ODPOWIEDŹ NA PYTANIA DO TREŚCI SPECYFIKACJI ISTOTNYCH WARUNKÓW ZAMÓWIENIA

PR.272.14.3.2018.KW

Dotyczy: przetargu nieograniczonego na przebudowę drogi powiatowej nr 3920Z w miejscowości Przeclaw wraz z budową kanalizacji deszczowej

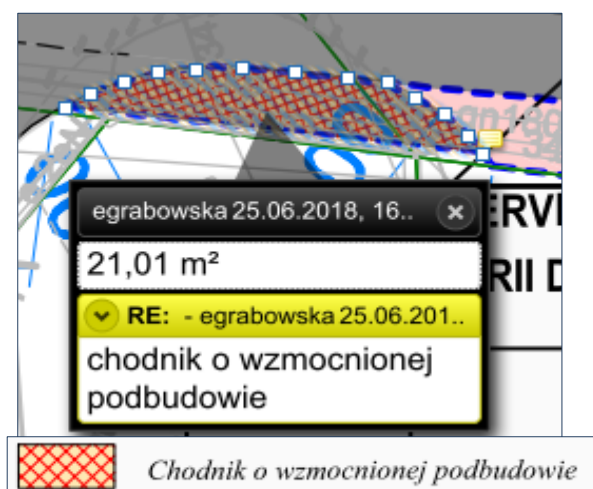
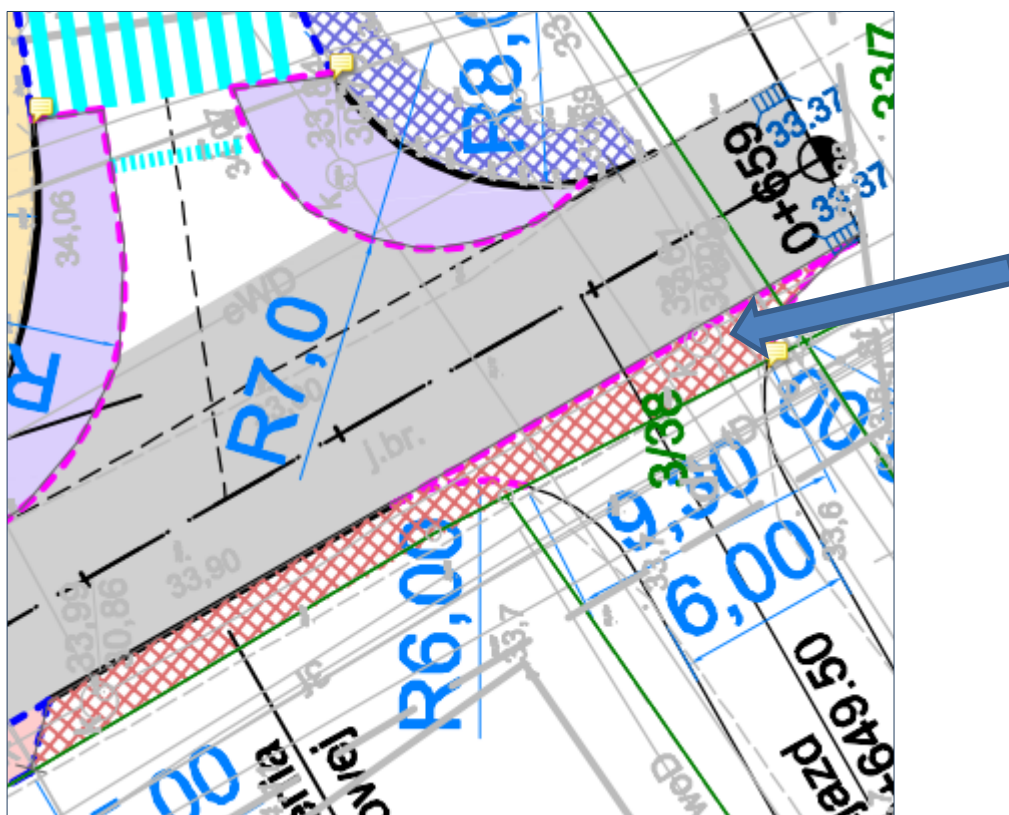
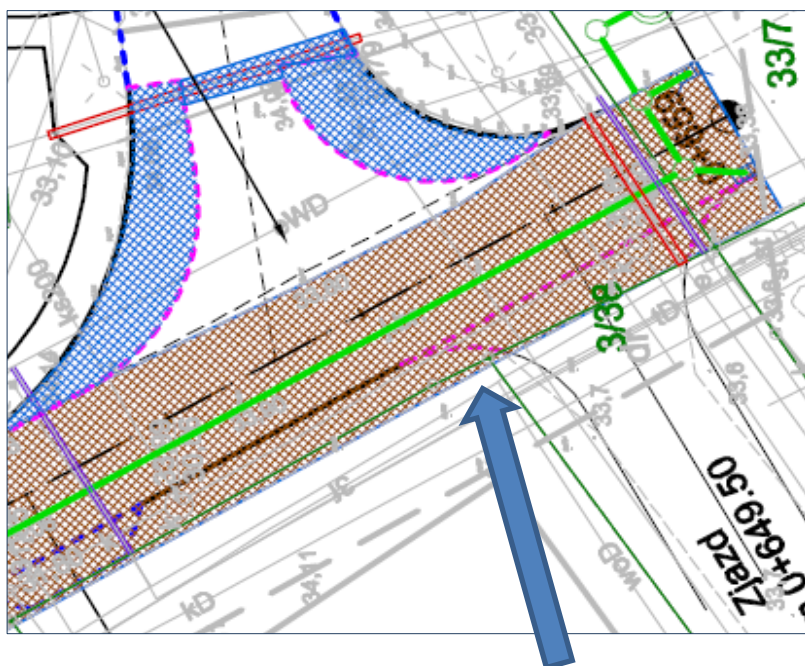
Dotyczy wykonania nawierzchni po prawej stronie jezdni na odcinku od km ~0+625 do km 0+659

Analizując dalej plan sytuacyjny zauważamy odcinek zlokalizowany po prawej stronie drogi od km ~0+625 do km 0+659 oznaczony w sposób podobny jak chodnik o wzmocnionej

podbudowie, tj. skośną czerwoną kratką z tą różnicą, że na biały a nie na żółtym tle i posiadający łączną powierzchnię ok. 52 m², z tego zjazd stanowi ok. 22 m², a chodnik 30 m². Na legendzie rysunku brak opisanie z jakiego materiału ma być wykonana ta powierzchnia.

Jednocześnie na rysunku z zaznaczonymi rozbiórkami powierzchnia ta przewidziana jest do rozbiórek.

W chwili obecnej powierzchnia ta wykonana jest kostki kamiennej ułożonej w bardzo nieregularny sposób o mocno sfatygowanej już równości.

W związku z powyższym prosimy o jednoznaczne określenie w jakiej technologii należy wykonać przywołaną powierzchnię (jaki przekrój konstrukcyjny wycenić) i w których pozycjach przedmiaru została ona (zostały one) ujęte?

Sytuacja opisana w pkt. 3 dotyczy fragmentu drogi opisanego w pytaniu nr 2. Nawierzchnia ta przewidziana jest do wykonania remontu w sposób jaki opisano w odpowiedzi na pytanie nr 2. Poniżej zamieszczono wycinek ze wskazaniem powierzchni przewidzianej do regulacji.

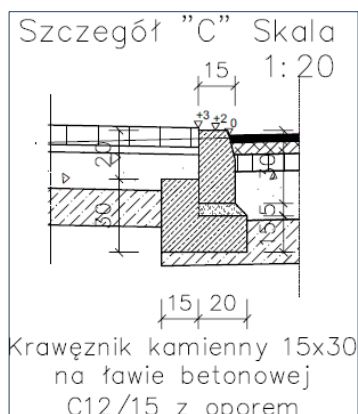
Dotyczy ustawienia krawężników kamiennych – poz. 55

Prosimy o potwierdzenie, że w opisie poz. 55 w Przedmiarze Robót nastąpiła oczywista omyłka i należy wycenić krawężnik kamienny 15*30 a nie **20*35**.
Krawężnik kamienny został przyjęty w projekcie. Proszę patrzeć szczegół „C” na rysunku „Przekroje normalne”:

Zamawiający potwierdza, że w pozycji kosztorysowej nr 55 wycenić należy krawężnik o wymiarach 15x30.

Konstrukcja projektowanej nawierzchni zjazdów:

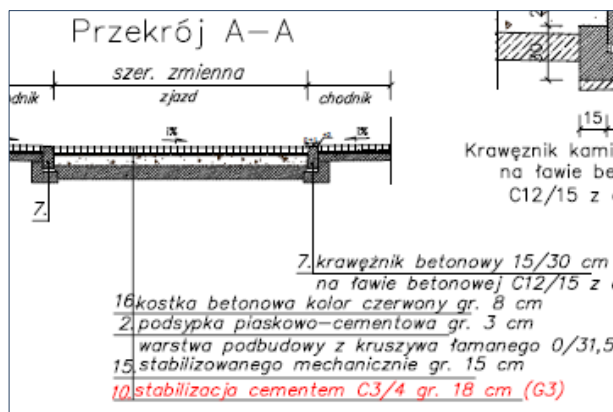
W projekcie w przekroju konstrukcyjnym zjazdów z kostki betonowej projektant przyjął podbudowę z kruszywa grubości 15 cm:

W Przedmiarze Robót brakuje pozycji dla wyceny tych robót.

W związku z powyższym oraz w nawiązaniu do ryczałtowego charakteru wynagrodzenia prosimy o jednoznaczne potwierdzenie, że należy wycenić wykonanie podbudowy gr. 15 cm z kruszywa 0/31,5mm pod wszystkimi zjazdami z kostki betonowej na łącznej powierzchni 816,40 m².

Zamawiający potwierdza, iż należy doliczyć konieczność wykonania podbudowy gr. 15 cm z kruszywa łamanego 0/31,5 mm zgodnie z rysunkiem przekroju normalnego znajdującego się w części rysunkowej, na powierzchni 816,40 m².
